### Bebauungsplan Nr. 152- Wohngebiet am Sophienhafen, Südseite

Stellungnahme und Widerspruch im Rahmen des Frühzeitigen Beteiligungsverfahrens

Bild 1: Ursprüngliche Planungsidee für den südlichen Sophienhafen

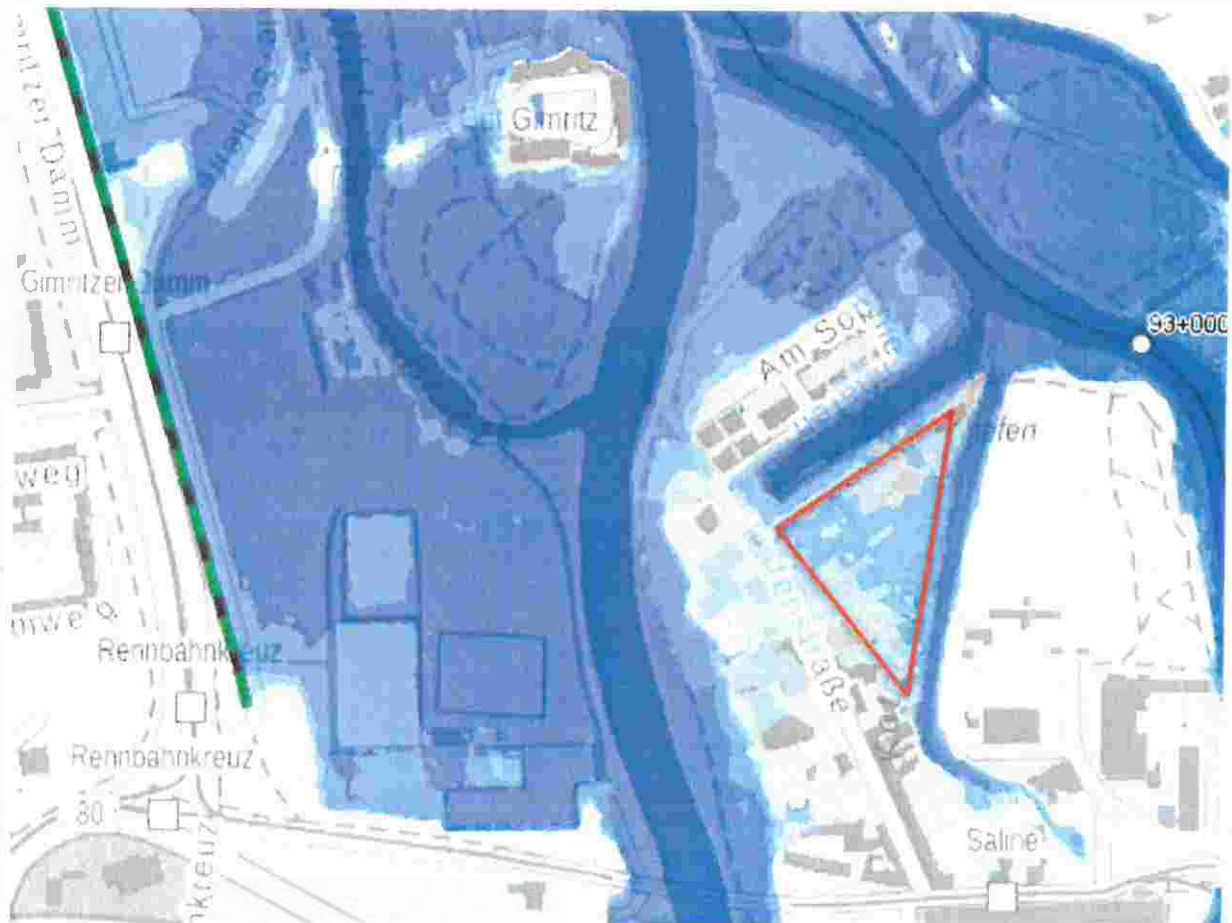
Vorgesehen war ursprünglich der denkmalgeschützte Hochspeicher und der Monitor als Solitär, die anderen Neubauten sollten in der Höhe deutlich zurücktreten, sich in das Landschaftsbild einfügen und Sichtachsen weiter zulassen. Die Bebauung der Südseite sollte sich an der Bebauung der Nordseite in etwa spiegelbildlich orientieren.

Die nun vorgeschlagene Bebauung steht diesen Zielen konträr entgegen. Die im Bebauungsplan Nr. 151 festgelegten Höchstmaße werden bei der vorgeschlagenen Bebauung weit überschritten, zumal zusätzlich das Höhenmaß des Erdgeschoßes erhöht angesetzt (80,5 m NHN) wird und auf dem Dach sicherlich weitere Anlagen zur Belüftung und Energiegewinnung vorgesehen werden. Die auf der Nordseite des Sophienhafens befindlichen Ein- und Mehrfamilienhäuser stehen einer unpassend massiven und hohen Bebauung gegenüber. Sichtachsen in Richtung Süden werden stark eingeschränkt oder entfallen gänzlich. Der Entwurf wird dem Anspruch nicht gerecht, den das Areal nach sich zieht, sondern orientiert sich an der wirtschaftlichen optimalen Ausnutzung des Grundstücks. Städtebaulich muss der Entwurf bedauerlicherweise als misslungen bezeichnet werden.

- Orientierung an den ursprünglichen Vorgaben für die Baubauung mit maximal 2 Geschossen, die ggf. aufgeständert werden. Dadurch ergibt sich eine Verminderung der Anzahl an Bewohnern, eine Verringerung der täglichen Verkehrsbelastung sowie eine Verringerung der Gefährdung bei Hochwasser und sonstigen Problemsituationen.
- Verbesserung der Verkehrssituation in der Hafestraße und Mansfelder Straße
- Anpassung an die vorhandene Baustruktur, Vermeidung des Verbaus von Sichtachsen vom nördlichen Sophienhafen in Richtung Süden.
- Erhalt von mehr Naturraum und Schaffung von familiengerechten Strukturen (z.B. Kinderspielplatz)
